**SPETT.LE  
COMUNE DI MONTEPULCIANO  
AREA URBANISTICA  
SERVIZIO URBANISTICA**

**P.A.P.M.A.A. con valore di piano attuativo – Società Agricola CONTUCCI. – prot. 30354 del 16.11.16 Richiesta documentazione integrativa.**

## TAVOLA I1 UBICAZIONE POZZO SU FOTO SATELLITARE

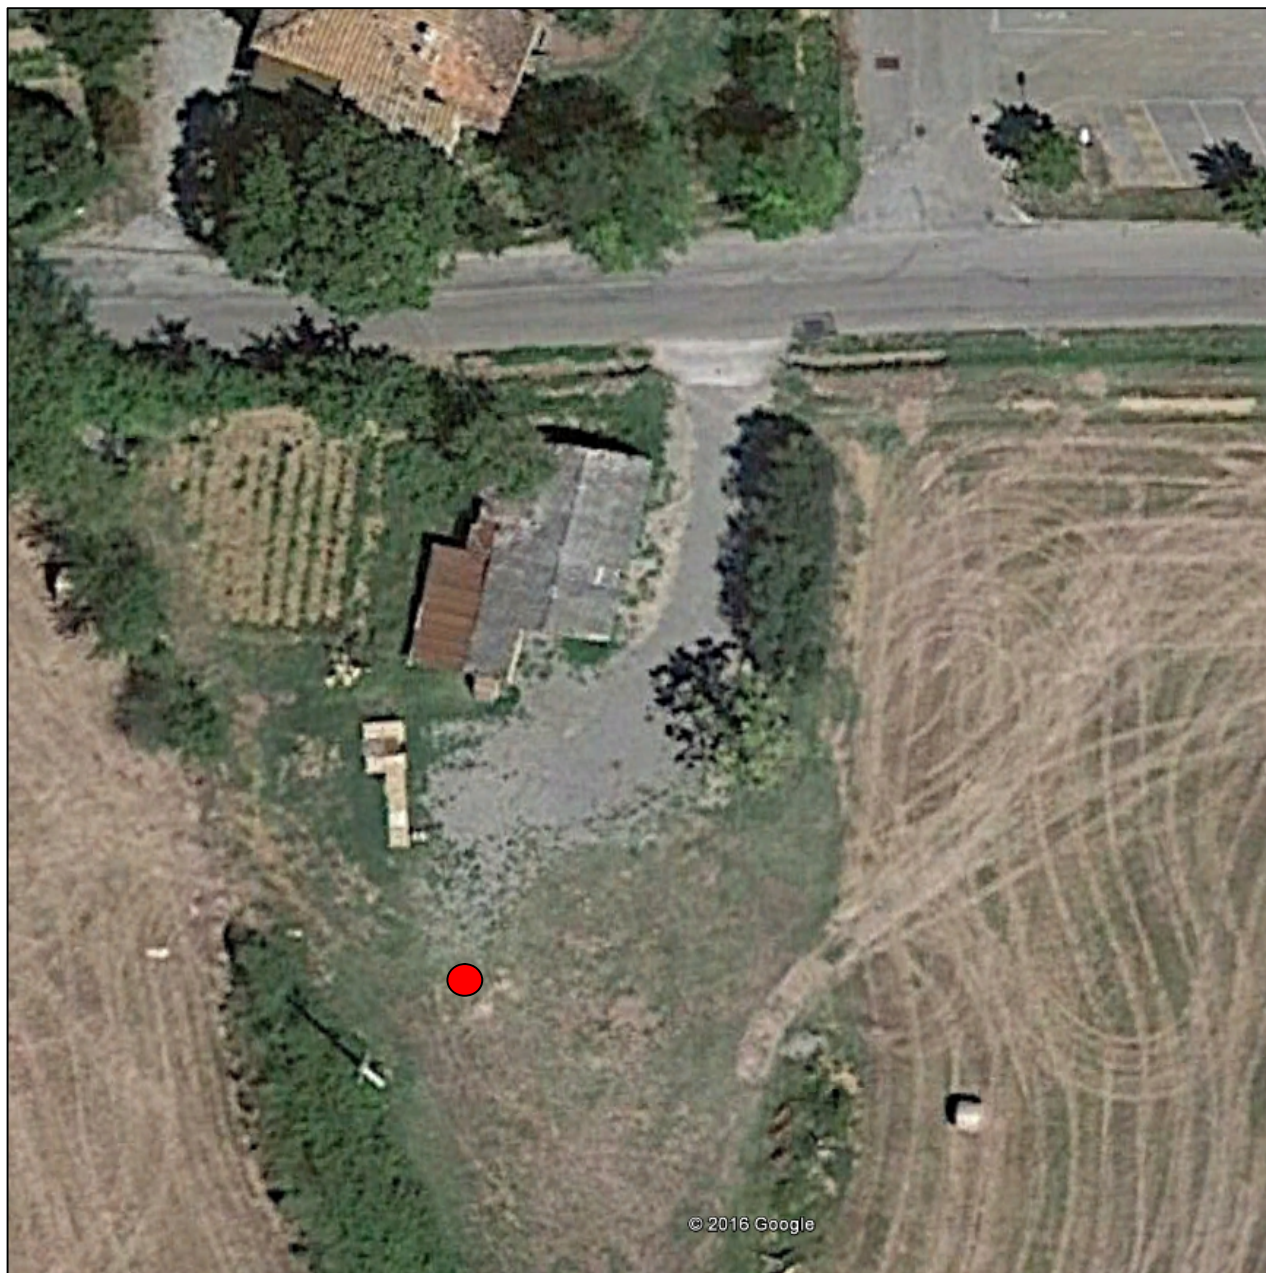
- localizzazione del nuovo pozzo artesiano. A tale proposito si rende noto che il Nucleo B - S.Albino é ricompreso all'interno della zona di protezione ambientale (corpo idrico termale di S.ALBINO) e valgono pertanto le prescrizioni del punto 4. dell' *art. 10.1.6 i corpi idrici termali* della disciplina del PTCP 2010, anche se non formalmente recepite negli strumenti urbanistici comunali;
- integrazione della *Relazione di Fattibilità Geologica* con particolare riferimento alla fattibilità degli interventi in relazione alla classe di vulnerabilità degli acquiferi, di cui agli artt. 10.1.2. e 10.1.3 del PTCP 2010 (art. 61 punto 10. delle NTA del RU);

Nella tavola I1 seguente è ubicato il pozzo da escavare.

Per quanto riguarda la perimetrazione idrico termale e relative prescrizioni P.T.C.P., si fa notare che il pozzo sorgerà a valle della zona di alimentazione dell'acquifero protetto ed al di fuori di questo. Nell'area in oggetto è presente una prima falda a circa 9-10 m e quindi una seconda, a circa 60-70 m, al di sotto dei travertini "vincolati" e quindi nelle formazioni sottostanti. Tali indicazioni si desumono dalla indagine HVSR contenuta in relazione, con particolare riguardo al picco ad 1.3 Hz, indice di contatto con il bedrock a oltre 60 m. Gli strumenti urbanisti comunali si trovano quindi in accordo con tale indicazione. Nella tavola I2 si riporta l'estratto della Carta delle Criticità del territorio, con ben evidenziata la zona di protezione termale, a monte ed a quote superiori dell'area in oggetto.

**In conclusione si ritiene fattibile il pozzo nel punto indicato (previa opportuna autorizzazione) mentre la fattibilità della demolizione-ricostruzione della struttura prevista rimane invariata, è quindi la II ma con l'accortezza di non scavare oltre gli 80 cm dal piano campagna attuale.**
